От жителей ЖК «Изумрудные Холмы»
(г.Красногорск)

Обращение.

К обращению по вопросу проезда и парковки на территории ЖК «Изумрудные Холмы».

ПРЕДЛАГАЕМАЯ СХЕМА РАСШИРЕНИЯ ДОРОЖНОГО ПОЛОТНА И ПАРКОВОЧНЫХ КАРМАНОВ.

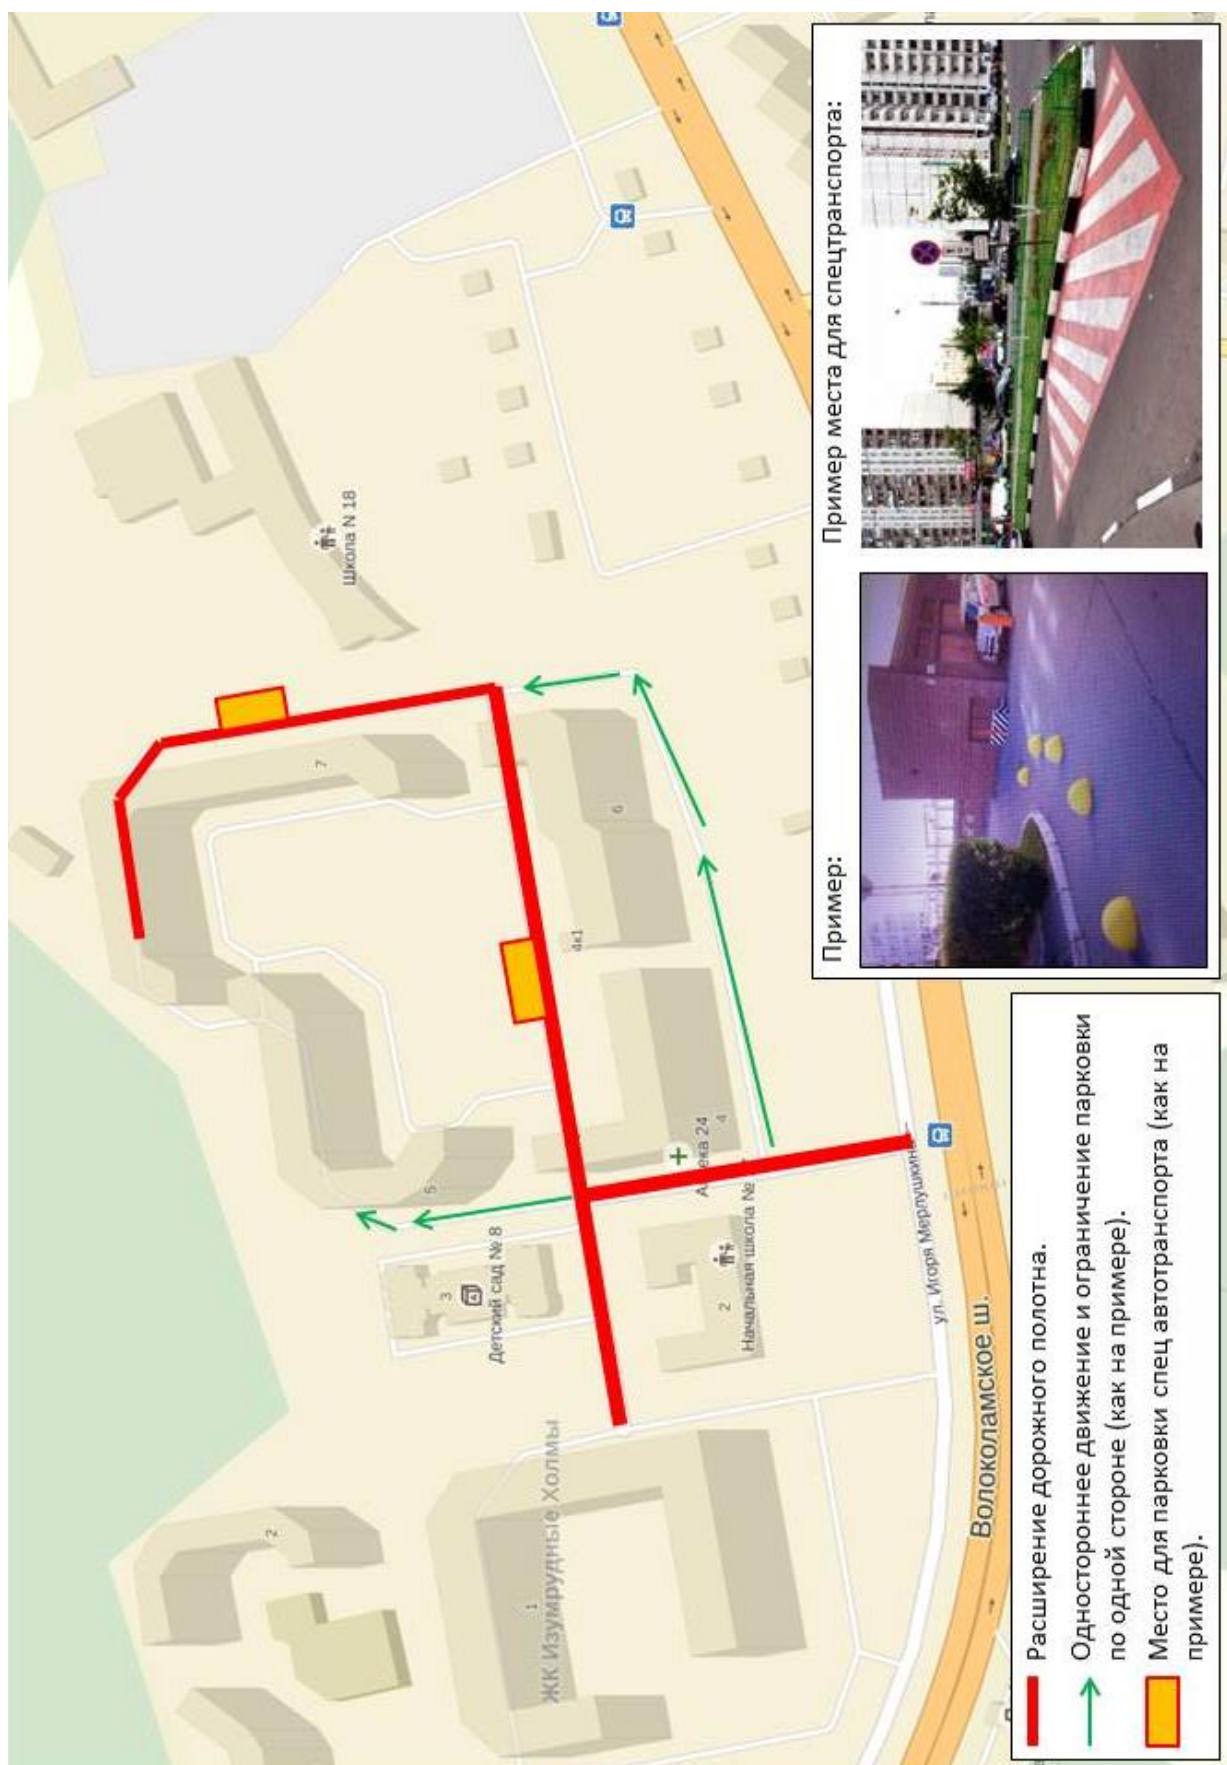
1. Расширение дорожного полотна и стояночных карманов за счет сокращения избыточных (на наш взгляд) пешеходных и газонных зон (вариант - схема приведена в Приложении 2). Расширение необходимо минимальное, для организации свободного проезда спец автотранспорта, при учете припаркованных автомобилей по 2-ум сторонам (ориентировочно на 1 м).
2. Нанесение на асфальт парковочной разметки - для предотвращения хаотичного расположения автотранспорта.
3. Уборку с территории микрорайона месяцами непереключаемых автомобилей, а так же эвакуацию не правильно припаркованных автомобилей.
4. Установку в микрорайоне дорожных знаков, помогающих регулированию движения.
